改善箇所説明図

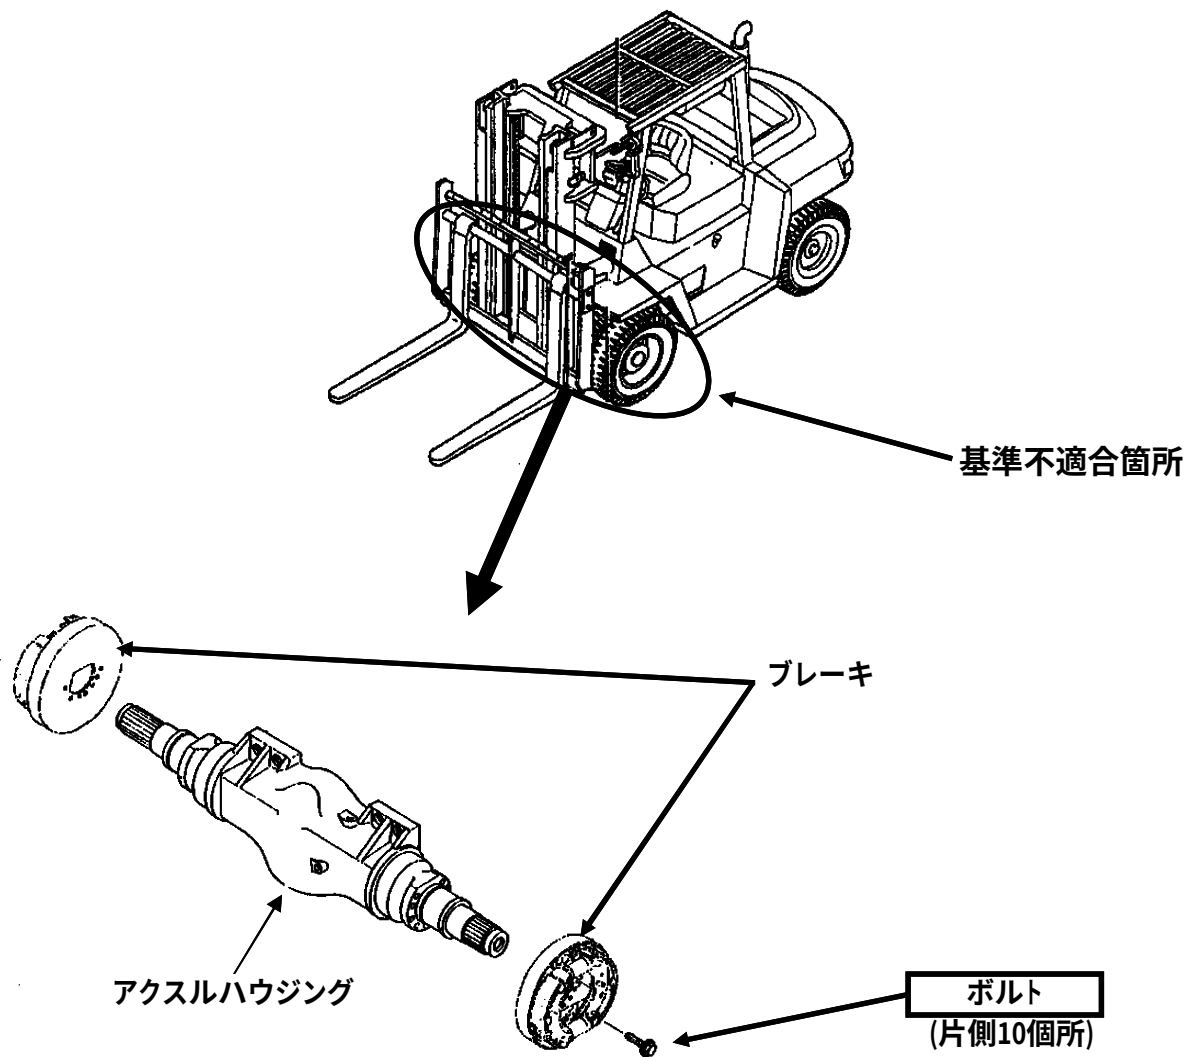
不具合発生箇所

前輪ドラムブレーキのバックプレートを車軸に取り付けるボルトの締付けトルクが不足しているため、ブレーキ操作時にボルトが緩むものがある。そのため、そのままの状態を使用を続けると、ボルトが脱落し、最悪の場合、脱落したボルトによりブレーキ構成部品であるホイールシリンダが破損し、ブレーキが効かなくなるおそれがある。

改善の内容

全車両、取り付けボルトを新品に交換し、緩み防止剤を塗布して適正トルクに締付けを行う。

は交換部品を示す。
識別: アクスルハウジング前面に白ペイント塗布。
